技术简讯

FA-CN-0360-A

CC-Link模-数转换模块AJ65SBT2B-64AD中使用iQSS对应设备时的注意事项

以下是主站为MELSEC iQ-R系列时的程序示例。

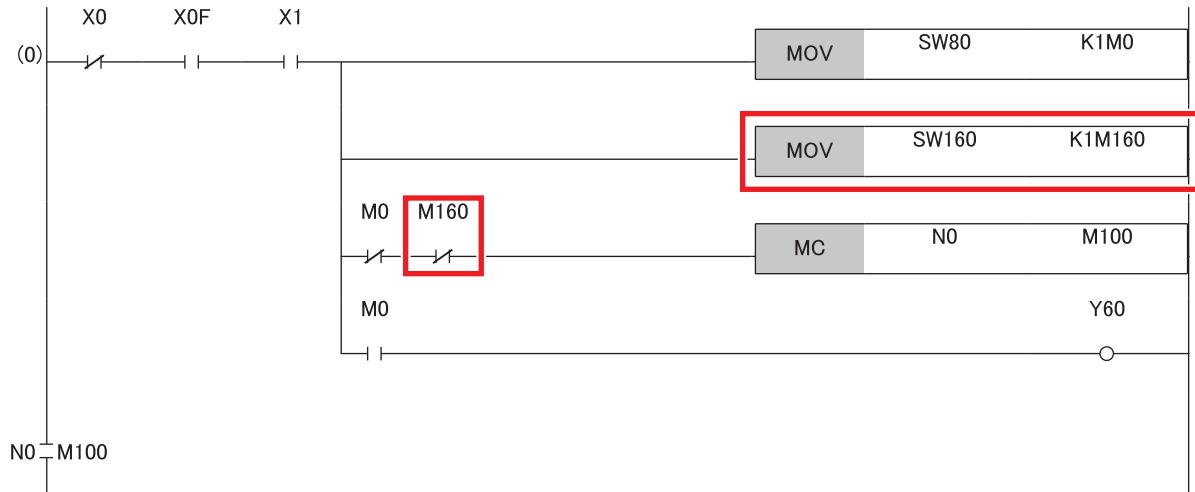
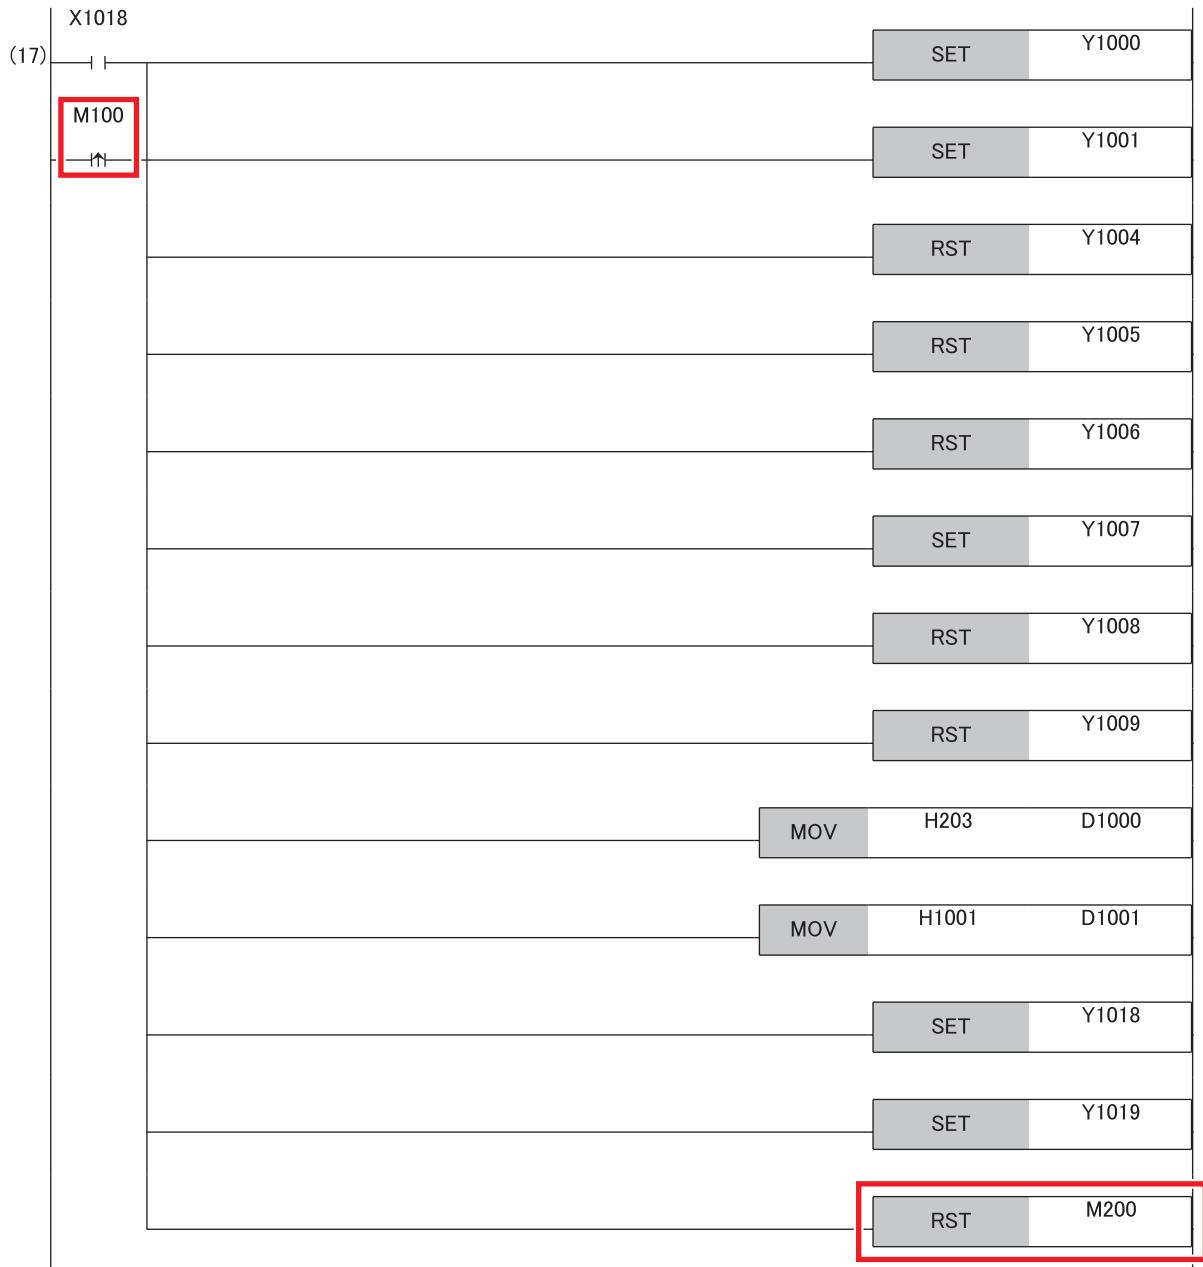
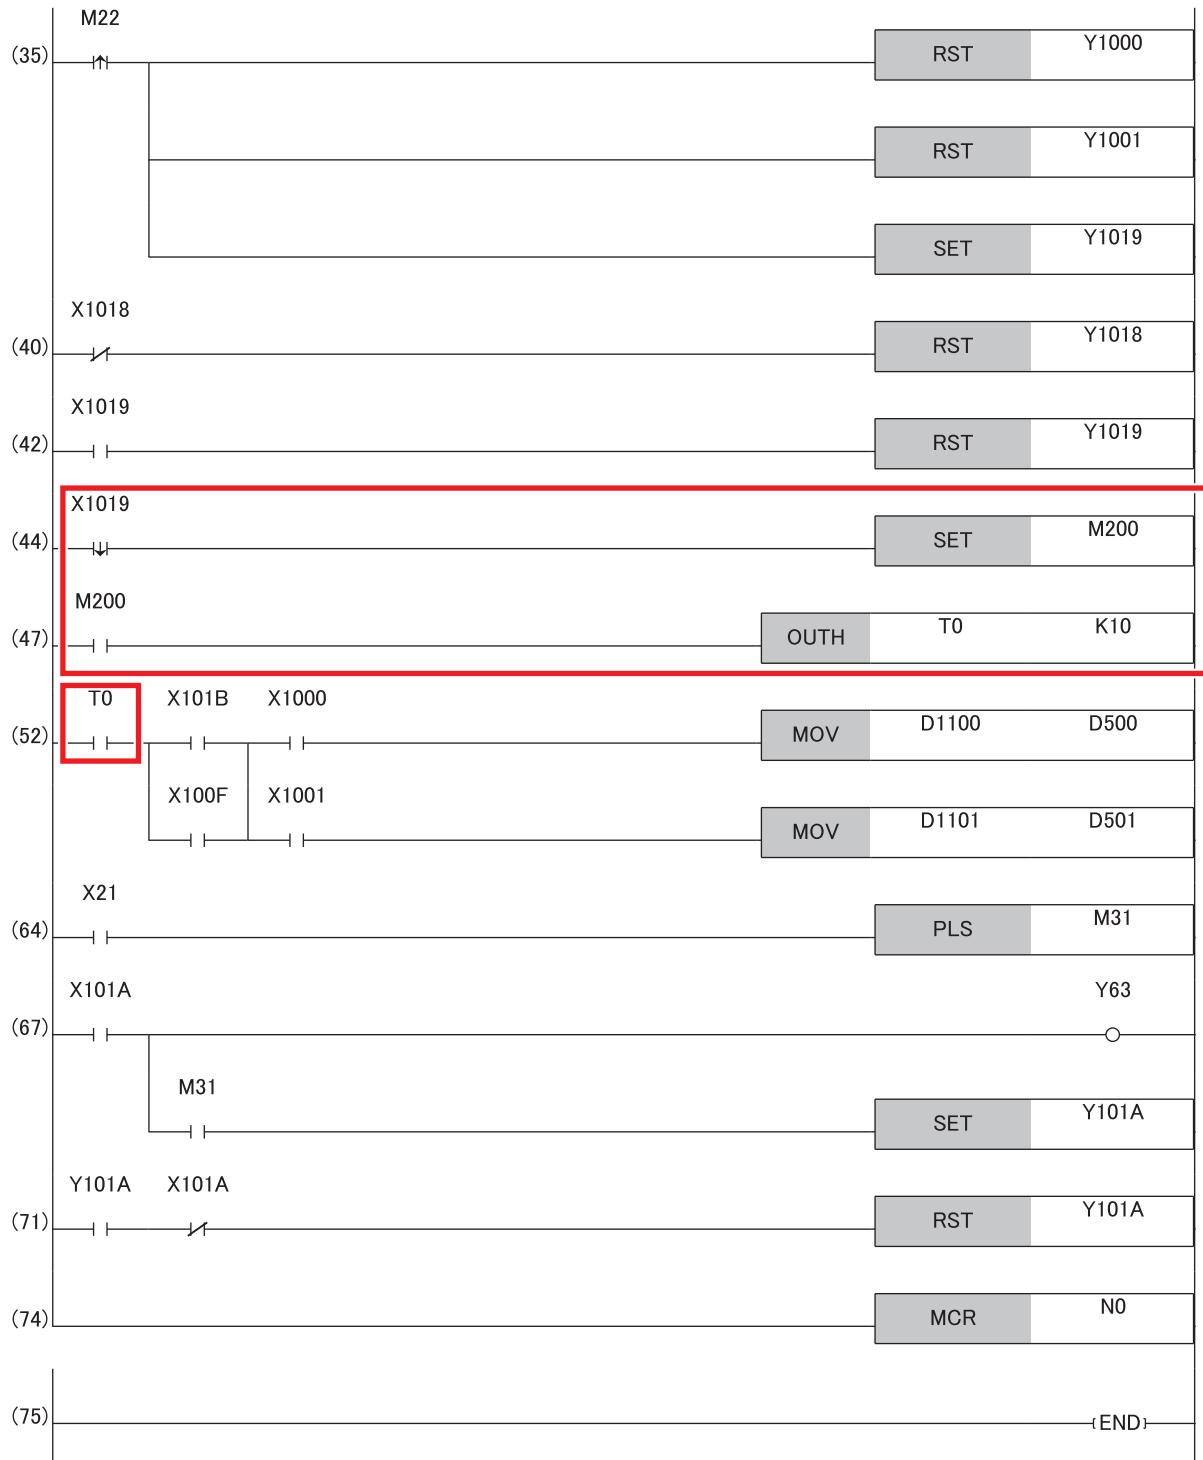
应对AJ65SBT2B-64AD型模-数转换模块用户手册(详细篇)(SH-082308CHN)的程序示例中，用红框圈住的部分进行修改。
